Datum: 24. 2. 2026
Spisová značka: MMUL/PO/VZ/433427/2025/HylF
Číslo jednací: MMUL/PO/VZ/81160/2026/HylF
JID: MMULSSF22NF2BN
Počet listů/příloh: 6/0
Vyřizuje/tel.: Bc. Filip Hýl/+420 47527 1510
E-mail: filip.hyl@mag-ul.cz

Vysvětlení zadávací dokumentace č. 6 k nadlimitní veřejné zakázce s názvem „Snížení energetické náročnosti ZŠ Mírová“

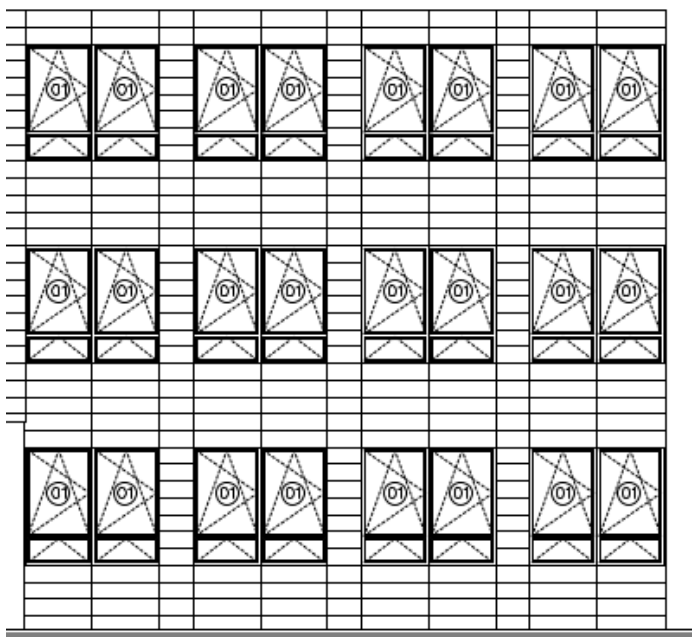
1. V předložené PD je uvedeno, že mají být dodána a osazena nová plastová okna označená v tabulce prvků O1 o rozměru 1200*2100mm. Tato okna mají být osazena do rámu boletického panelu, který má šířku mezi nosnými rámy max 1060 mm.

2. V předložené PD je požadováno osazení oken s označením O1 vždy dvě vedle sebe na sraz a to v celém rozsahu původního opláštění z boletických panelů – viz dílčí detail z PD.

Toto osazení nelze takto provést, neboť okolo každého okna probíhá rám z původně osazeného boletického panelu. Mezi okny bude vždy mezera tvořena dvěma ocelovými profily každý šířky 40 mm a mezerou mezi těmito profily šířky cca 50mm.

Žádáme zadavatele, aby odstranil tuto vadu předložené projektové dokumentace a zároveň předložit skutečně proveditelné řešení osazení oken a provedení zateplení mezery mezi okny.

Pro představu zadavatele o problému přikládáme snímek styku dvou rámu boletických panelů z obdobné stavby na xxxxxxxxxxxxxxxx (+ foto).
